大間原子力発電所審査資料	
資料番号	OM1-CA130-R00
提出年月日	2020年7月2日

大間原子力発電所  
地下構造の評価について  
(コメント回答 その2)  
(補足説明資料)

2020年7月2日  
電源開発株式会社

・本資料では、地下構造の評価に係る下表の指摘事項について回答する。

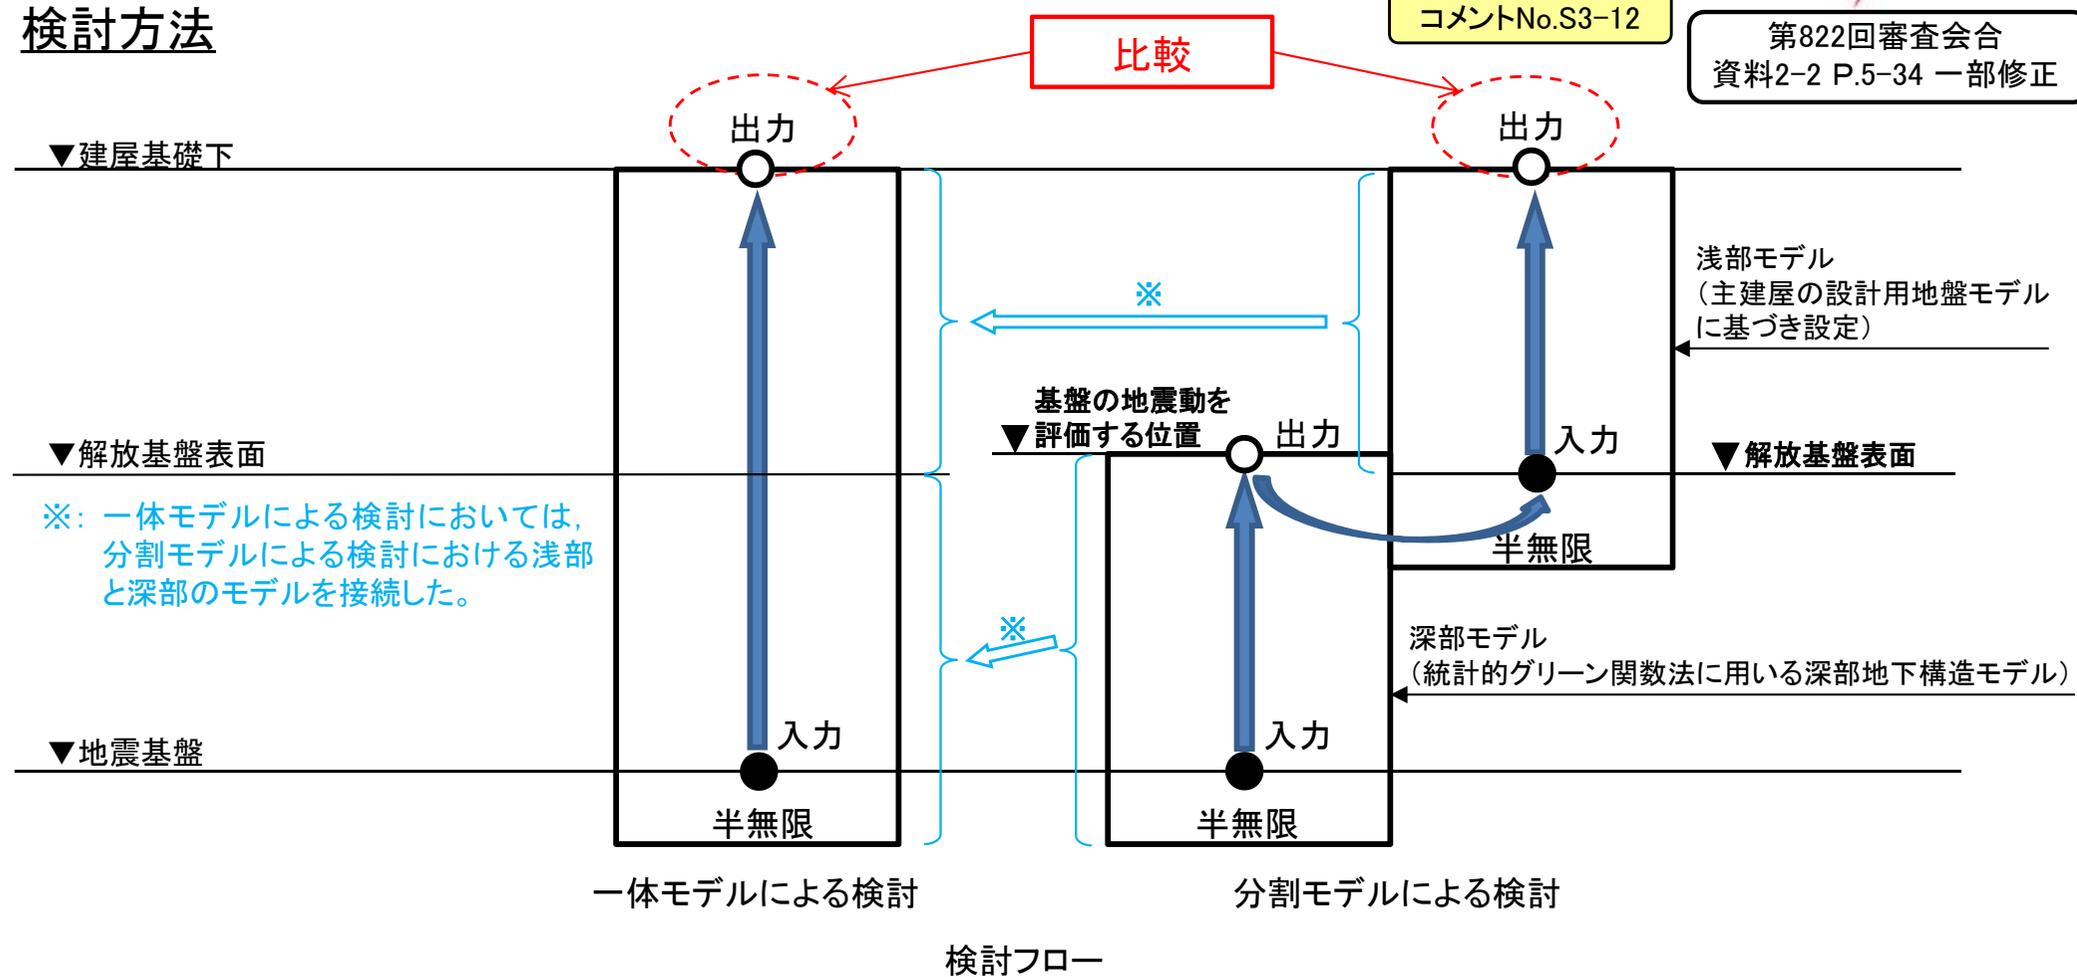
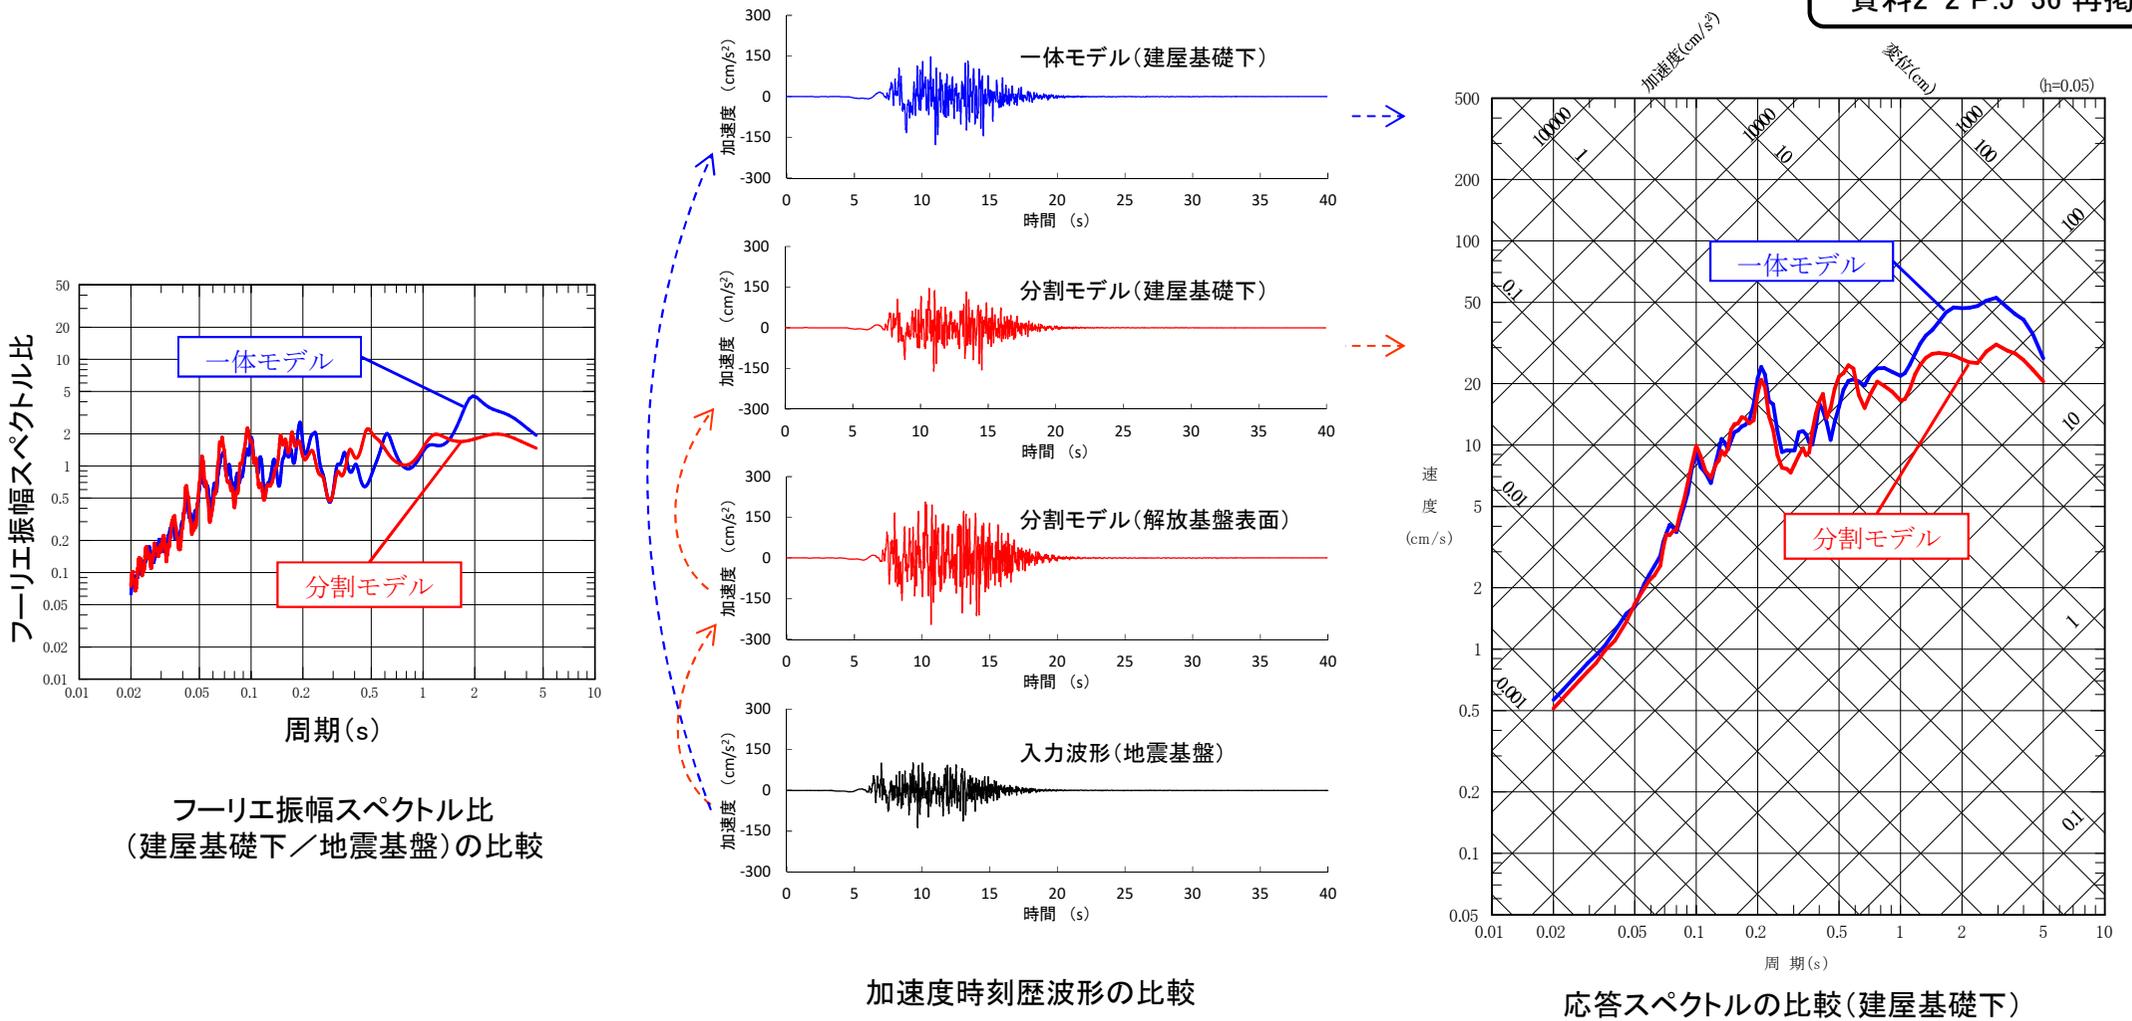
No.	項目	指摘時期	コメント内容	対応方針	該当箇所
S3-11	地下構造モデルを用いた解析	第822回会合 (R2.1.17)	<p>大間層内のせん断波速度のコントラストや敷地北側のデイサイト等、解放基盤表面より浅部の構造が地震動に与える影響を確認したいので、第2.2章の地下構造モデルを用いた解析に、以下の検討等を加え説明すること。</p> <ul style="list-style-type: none"> <li>・T.P.-260m以浅も含めた三次元地下構造モデルにリッカー波を入力した解析を行い、炉心位置の解放基盤表面のT.P.-260m及び原子炉建屋の支持地盤に近い位置とされているT.P.-7.5mの位置で、一次元水平モデルの最大振幅値との比較を行うこと。</li> <li>・炉心位置の水平成層モデルについて、S波速度、密度及びQ値を明記すること。</li> </ul>	次回以降にご説明予定	
S3-12	基盤の地震動を評価する位置	第822回会合 (R2.1.17)	<p>解放基盤表面、基盤の地震動を評価する位置、鉛直アレイ地震観測点の関係を、以下の内容を含めて整理のうえ、地震動の策定方針を説明すること。</p> <ul style="list-style-type: none"> <li>・T.P.-230m(基盤の地震動を評価する位置)で策定した地震動をT.P.-260m(解放基盤表面)へ入力することとした考え方。</li> <li>・統計的グリーン関数法及び経験的グリーン関数法で用いる地下構造モデルの設定の考え方。</li> <li>・吉田ほか(2005)の知見を踏まえた検討の模式図における基盤の地震動を評価する位置と、解放基盤表面との関係。</li> </ul>	<ul style="list-style-type: none"> <li>・解放基盤表面を設定した位置と、基盤の地震動を評価する位置との関係を示した上で、基盤の地震動を評価する位置で評価した地震動を解放基盤表面における地震動として適用する考え方、及び地下構造モデルの設定の考え方も含めて、解放基盤表面における地震動評価方針を示す。</li> <li>・吉田ほか(2005)の知見を踏まえた検討の模式図に、基盤の地震動を評価する位置を示す。</li> </ul>	<p>本編資料 5.1 P.5-3~5-8                      補足説明資料 5-1, 5-2, 5-14</p>

コメントNo.S3-12

- 地震基盤から解放基盤表面までの深部モデルは、統計的グリーン関数法に用いる深部地下構造モデルとした。
- 解放基盤表面から建屋基礎下位置までの浅部モデルは、主建屋の設計用地盤モデルに基づき設定した。
